■仕様変更箇所

変更内容	Type	変更前	変更後
材質	SH-HOSBS	SUS304	SUS304相当
外観		メーカー刻印	ミスミ刻印

<外観変更詳細> (写真: 刻印例)

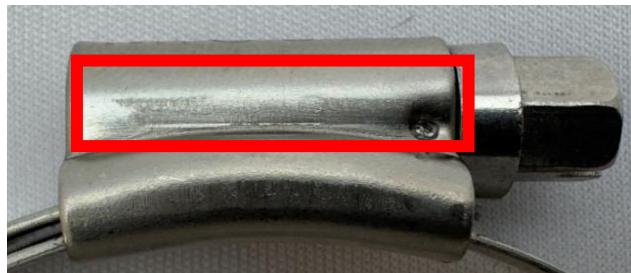
【変更前】

ハウジング上面

メーカー刻印

【変更後】

ミスミ刻印

ハウジング側面

メーカー刻印

刻印なし

バンド

ホース外径締め付け範囲 + メーカー規格刻印

ホース外径締め付け範囲のみ刻印
